改善箇所説明図

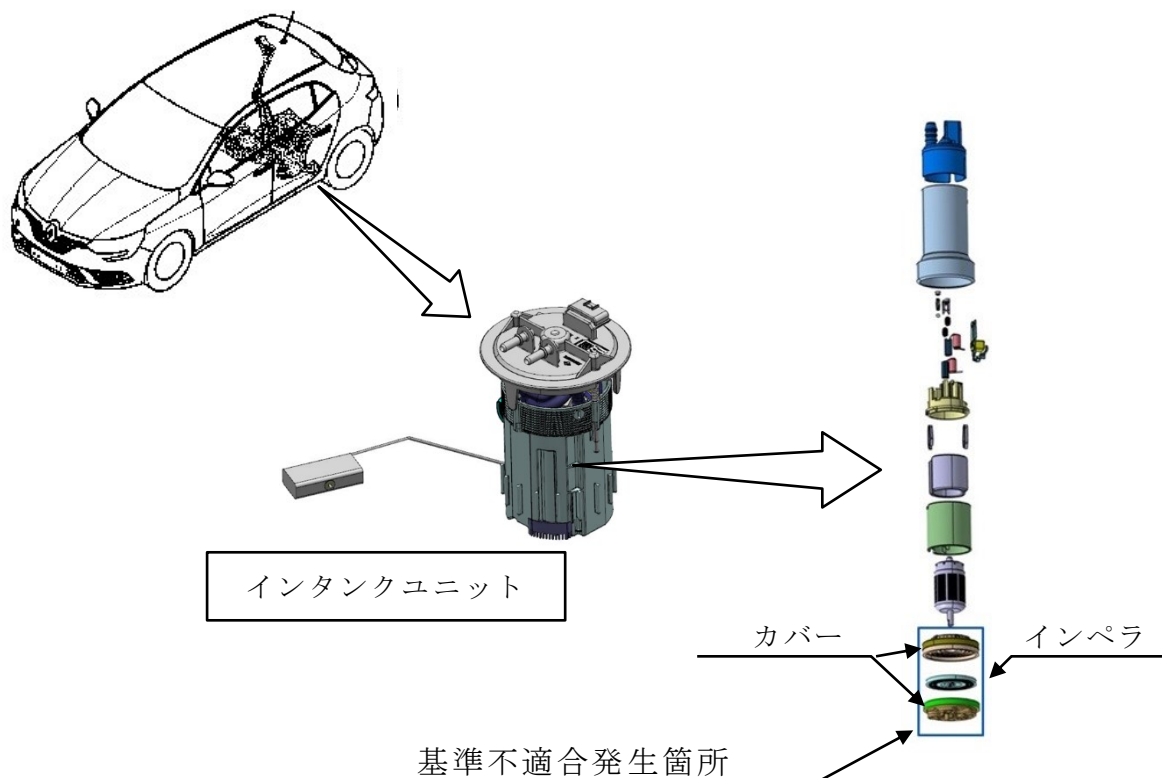
燃料ポンプのインタンクユニットにおいて、樹脂製インペラとカバーのクリアランス設計が不適切なため、燃料温度の上昇によって樹脂製インペラが変形し、樹脂製インペラとカバーが接触することがある。そのため、燃料ポンプモーターが作動不良となり、最悪の場合、走行中エンストに至るおそれがある。

全車両、インタンクユニットを対策品と交換する。
